**Rapport d'analyse environnementale
pour le projet de modification du décret numéro 378-2005 du
20 avril 2005 relatif à la délivrance d'un certificat d'autorisation
en faveur d'Hydro-Québec pour le projet d'aménagements
hydroélectriques de la Chute-Allard et des Rapides-des-Cœurs
sur le territoire de la ville de La Tuque**

Dossier 3211-12-72

Le 7 janvier 2011

FIGURE 1 : LOCALISATION DES SECTEURS PRÉSENTANT UN SUBSTRAT POTENTIEL POUR LA FRAIE DU DORÉ JAUNE DANS LE TRONÇON COURT-CIRCUITÉ DE L'AMÉNAGEMENT DES RAPIDES-DES-CŒURS

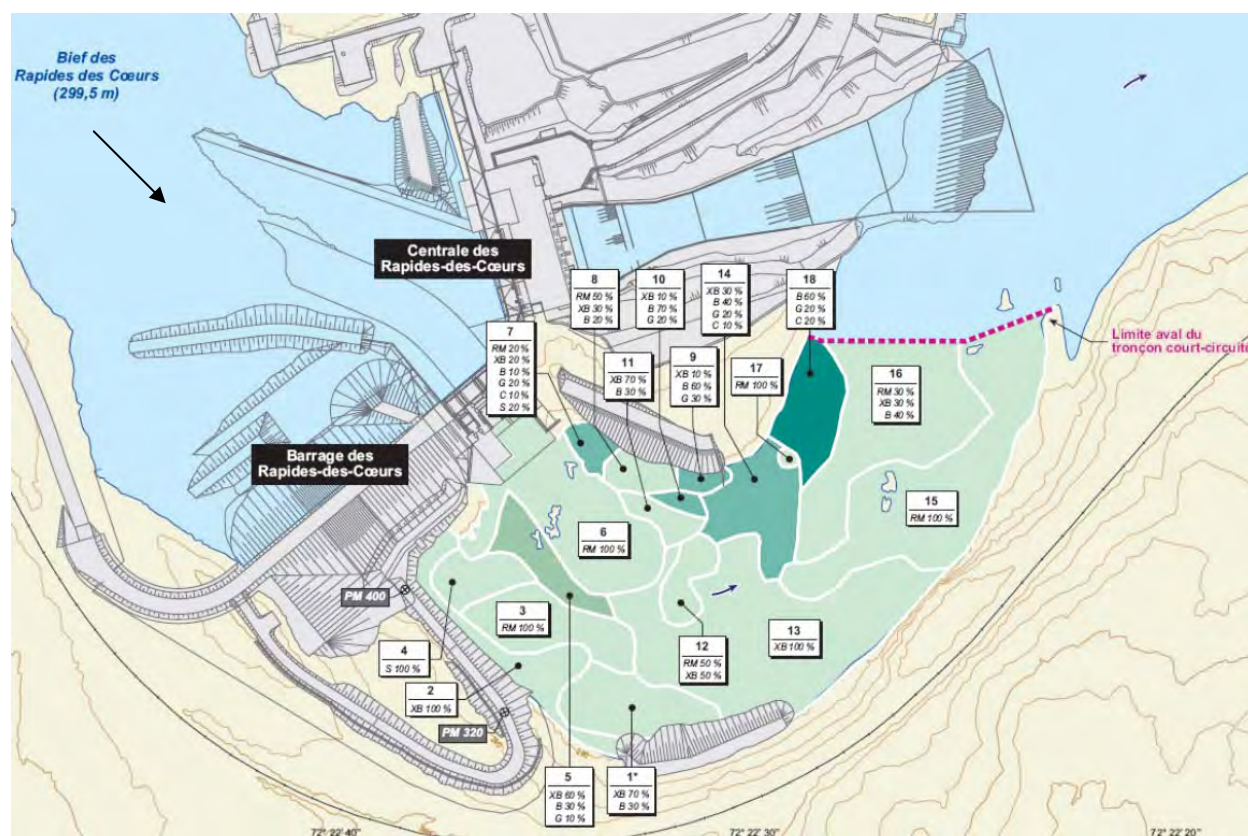
Ainsi, sur la base des données terrain récoltées, l'initiateur a localisé les secteurs du tronçon court-circuité composés partiellement de cailloux et de galets et qui présentent donc des superficies potentielles pour la fraie du doré jaune. Au nombre de cinq, ces secteurs sont tous situés en rive gauche, en marge de l'écoulement principal (secteurs 7, 9, 10, 14 et 18 sur la figure 1). La superficie respective de chacun de ces secteurs est de 369, 362, 264, 2 264 et 1 806 m². La superficie totale où la granulométrie est favorable pour la reproduction du doré jaune dans le tronçon court-circuité couvre donc 5 065 m² (Hydro-Québec, septembre 2009).

Par la suite, des modélisations des conditions d'écoulement à l'aide d'un logiciel de simulation (Flow 3D) ont permis d'évaluer, pour les différents débits étudiés, les superficies mouillées de chacun des secteurs où la granulométrie est favorable à la fraie (Hydro-Québec, septembre 2009). Ces résultats sont présentés au tableau 2.

À la lecture de ce tableau, on constate que le débit réservé écologique devrait être supérieur à 100 m³/s pour que l'ensemble du substrat favorable à la fraie du tronc court-circuité, soit totalement inondé.

Enfin, dans le but d'évaluer avec plus de précision le potentiel des cinq secteurs du tronc court-circuité présentant une granulométrie favorable à la fraie du doré jaune, les superficies avec des caractéristiques non propices à la fraie, comme une vitesse trop rapide (>2 m/s) ou trop faible (>0,1 m/s), ont été évaluées pour chacun des débits et retranchées des superficies mouillées de chacun des secteurs. Cette démarche a permis à l'initiateur d'évaluer les superficies d'habitats de fraie potentiels du doré jaune pour chacun des secteurs, à chacun des débits retenus. Ces résultats sont présentés au tableau 3.

À la lecture du tableau 2, on constate qu'un débit réservé écologique de 20 m³/s assurerait la plus grande disponibilité d'habitats potentiels pour la fraie du doré jaune dans le tronc court-circuité de l'aménagement des Rapides-des-Cœurs comparativement à tous les autres débits étudiés. On peut donc conclure qu'un débit réservé écologique de 20 m³/s dans le tronc court-circuité en période de fraie du doré jaune est optimal comparativement à l'ensemble des débits évalués et est plus favorable pour la fraie du doré jaune qu'un débit de 50 m³/s. Il apparaît

donc justifié et même préférable de fixer le débit réservé écologique maximum pouvant être déversé par l'évacuateur de crues dans le tronçon court-circuité de l'aménagement des Rapides-des-Cœurs à $20 \text{ m}^3/\text{s}$ plutôt que $50 \text{ m}^3/\text{s}$.

Ainsi, à l'instar du MRNF, le MDDEP estime que la demande de modification de décret d'Hydro-Québec qui consiste à abaisser le débit réservé écologique maximum déversé dans le tronçon court-circuité de l'aménagement des Rapides-des-Cœurs en période de fraie du doré jaune de $50 \text{ m}^3/\text{s}$ à $20 \text{ m}^3/\text{s}$ est acceptable sur le plan environnemental puisqu'il est plus favorable à la fraie du doré jaune qui est la composante biologique que ce débit vise à protéger.
